行政院環境保護署 書函 (環評相關會議)

主旨：檢送「高雄都會區大眾捷運系統都會線（黃線）建設計畫環境影響說明書」專案小組第2次初審會議紀錄1份，請查照。

「高雄都會區大眾捷運系統都會線（黃線）建設計畫 環境影響說明書」專案小組第 2 次初審會議紀錄

**高雄都會區大眾捷運系統都會線(黃線)建設計畫
環境影響說明書(修正本)書面審查意見及處理說明**

懸浮微粒增量抵減方式

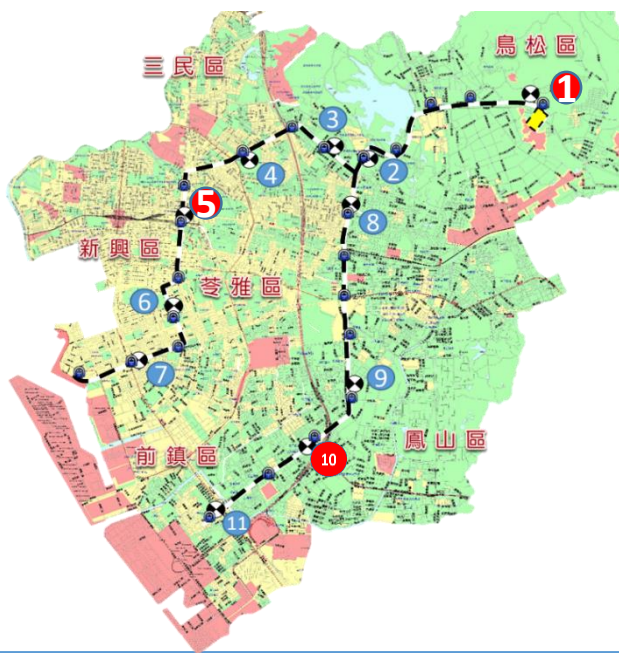
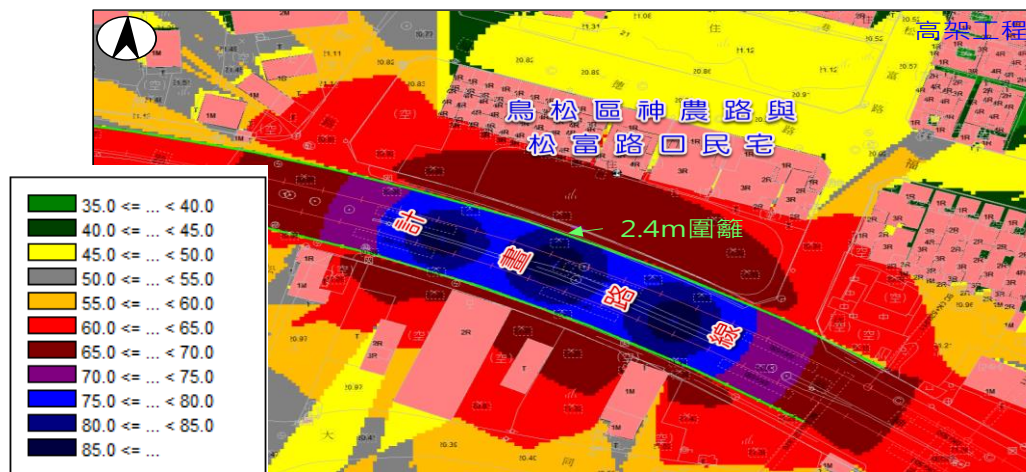
- （一）施工期間，應加強作業安全風險評估與安全管理教育訓練，及建立自主安全管理與預警機制，以確保環境及人員安全。
- （二）簡報第 21 頁，懸浮微粒增量抵減方式洗掃規模應明確，請利用圖示敘明施工期間每日洗掃道路長度範圍。
- （三）簡報第 8 頁，Y3 車站調整站址，請敘明施工期間對鄰近環境敏感點之可能影響與因應對策。
- （四）簡報第 13 頁，加強施工期間，中、高土壤液化潛勢區對舊建築及維生管線之風險評估與管理。
- （五）加強捷運站周邊環境（或公共設施）融合規劃，以落實綠色運輸效益。

□ 洗掃規模：

- 高架段：施工作業面積每達一公頃則需洗掃6公里/日
- 機廠段：施工作業面積每達一公頃則需洗掃1.96公里/日
- 地下段：施工作業面積每達一公頃則需洗掃5.57公里/日
- 運土路徑：每日需洗掃8.5公里

未來實際施工期間，以施工作業面積乘以上述各項工程施作每公頃洗掃之係數，作為每日洗掃道路長度

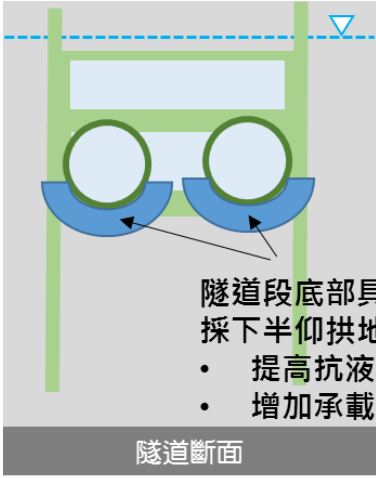
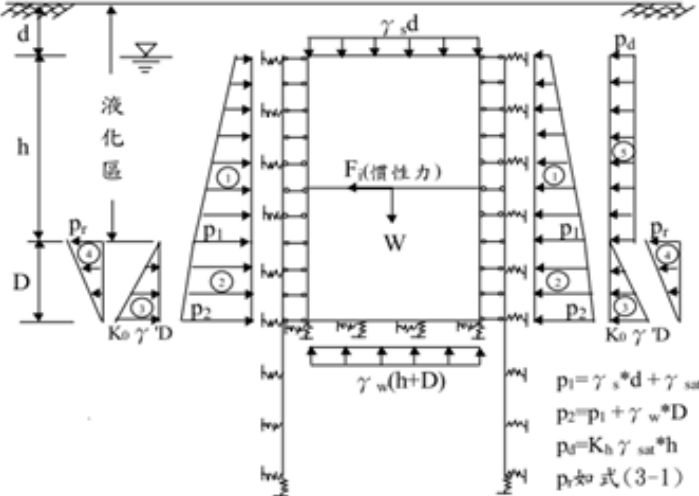
審查意見	處理說明
	考量工區大部分位於都市地區，將以簡易圖案及顏色塗裝方式美化施工圍籬。
十四、游教授繫結	
1.本路線多經過地質軟弱區，除站體防止土壤液化外，沿線不均勻沉陷之可能性如何？而地盤改良之可及深度如何？	• 液化一般發生於深度 20m 內、地下水位以下之飽和疏鬆砂層。標準地下兩層站體之開挖深度一般均超過 20m 以上，且四周為深達約 40m 連續壁束制，抗剪能力強，液化不致於在底版下發生，結構設計時考量側邊液化土層參數折減、液化土水壓及動水壓；潛盾隧道段仰拱深度約在 16m 以下，經液化潛能分析若有局部液化風險，可採仰拱底部地改提高抗液化能力及增加承载力。 • 地盤改良之有效深度視地層狀況及工法而定，若同時有強度及止水需求（如潛盾隧道鏡面及連絡通道地盤改良），一般採用高壓噴射灌漿。高壓噴射灌漿一般自地面施做，在 20~30m 內可有效成形，近來之超高壓噴射灌漿可達 40m；然而，自地面施工易受到管線影響，一旦採用斜孔改良，其品質將受到影響。低壓灌漿以較低壓力迫使漿液以滲透或劈裂方式灌入地盤，其改良體強度不如高壓噴灌漿，但可適用之地質範圍較廣，較不受灌漿角度影響。地盤改良之設計應視改良目的、地質、管線分佈及現場施工條件，進行工法評估，選用合適之改良工法，必要時需設置阻隔牆或洩壓孔；針對高風險（如：大深度）、鄰近敏感構造物之地盤改良，亦可考量採用冰凍工法，凍土之強度及止水性均優，仍需評估地質狀況、地下水流速、現場熱力條件，考量凍脹與解陷之影響，擬定詳細之凍土計畫。

審查意見	處理說明
 隧道段底部具液化潛能 採下半仰拱地改 • 提高抗液化能力 • 增加承载力 隧道斷面	 液化區 F_d(慣性力) W p_1 p_2 p_d p_r $K_0 \gamma D$ $F_d(h+D)$ $p_1 = \gamma_s \cdot d + \gamma_{sat} \cdot h$ $p_2 = p_1 + \gamma_w \cdot D$ $p_d = K_0 \gamma_{sat} \cdot h$ p_r 如式(3-1)
